# 改善箇所説明図

燃料タンク透視図

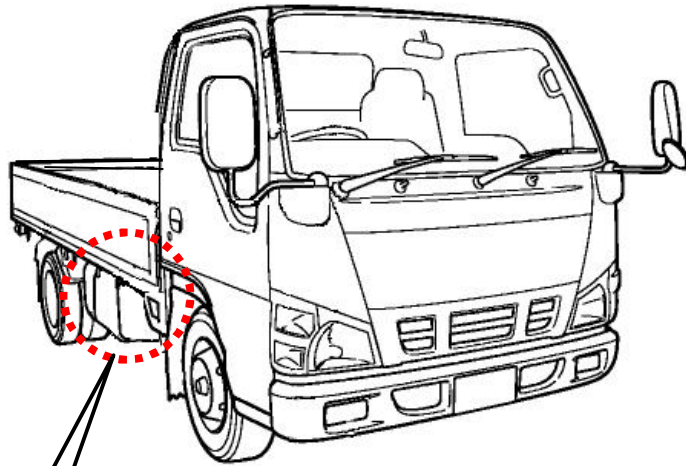
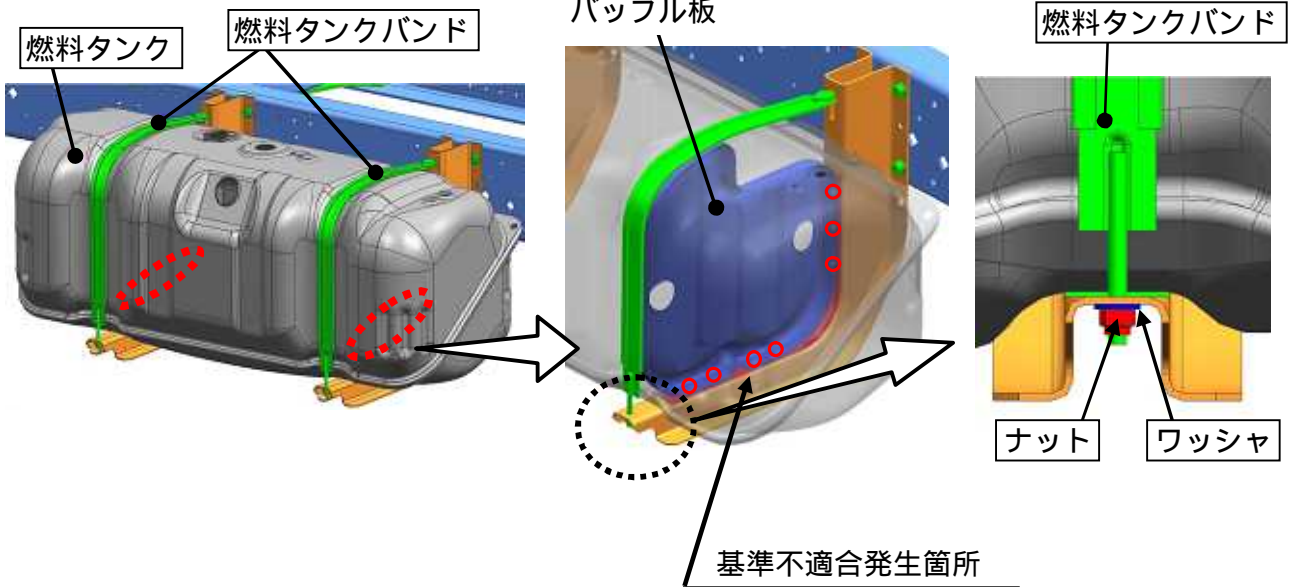
トラックの燃料タンクにおいて、燃料タンクバンドを過大な締付けトルクで固定したため、当該タンク内部のバッフル板（燃料液面の揺動を抑止する仕切板）のスポット溶接部に過大な力が加わっているものがある。そのため、車両走行時の振動により、当該溶接部に亀裂が入り、そのままの状態で使用を続けると、最悪の場合、燃料が漏れるおそれがある。

全車両、燃料タンクバンドを改善品に交換するとともに、ナットを新品にし、ワッシャを追加し、対策の締付け方法にて締付ける。また、燃料タンクのバッフル板溶接部を点検し、スポット溶接部に亀裂が生じているものは、燃料タンクを新品に交換する。

識別：燃料タンク後部に黄色ペイントを塗布する。
